Mission régionale d'autorité environnementale
Grand Est

**Avis sur le projet du parc éolien Les Gaudines
à Doux (08300)
porté par SARL Parc Éolien des Gaudines**

n°MRAe 2022APGE70

Nom du pétitionnaire	SARL Parc Éolien des Gaudines
Commune	Commune de Doux
Département	Ardennes (08)
Objet de la demande	Construction d'un parc éolien de 3 éoliennes et d'un poste de livraison
Date de saisine de l'Autorité environnementale	22/04/22

Figure 9 : Photomontage depuis le belvédère aménagé de Rethel

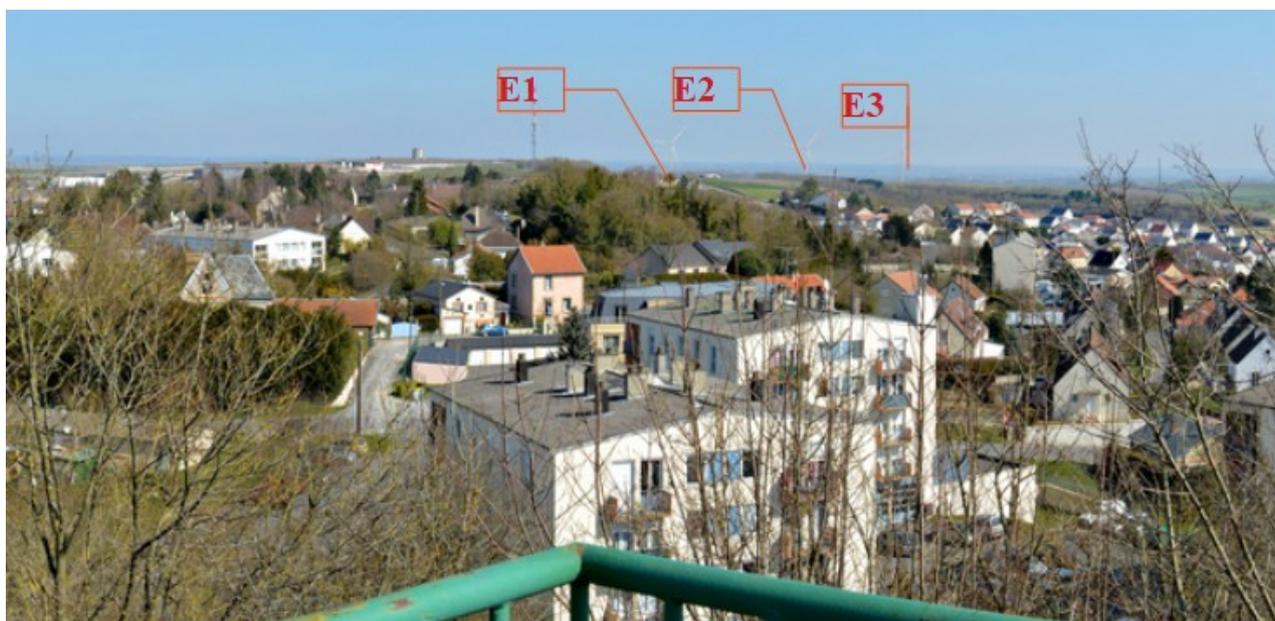
Depuis le belvédère aménagé de Rethel, les éoliennes se situeront à environ 3 km et seront prégnantes depuis ce point de vue.
